Modalen Bibliotek Rutinekontroll utført 24.01.2020 av Ingeniørfirma Tore Eide AS

P/Q-graf:

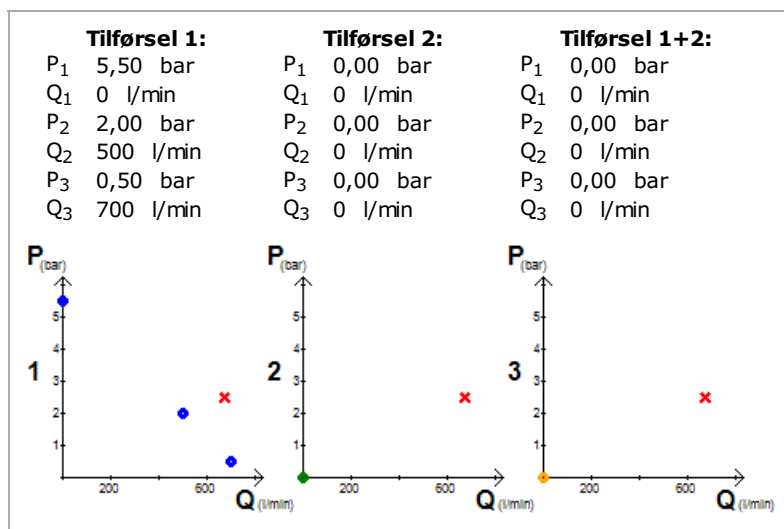
Kommentarer: Vannforsyning må avklares med Modalen kommune. Det er stort avvik fra teoretiske verdier til faktiske målinger. Teoretiske verdier er oppgitt til 500l@4.0bar og 700l@3.0bar. Se rapport fra 2019.
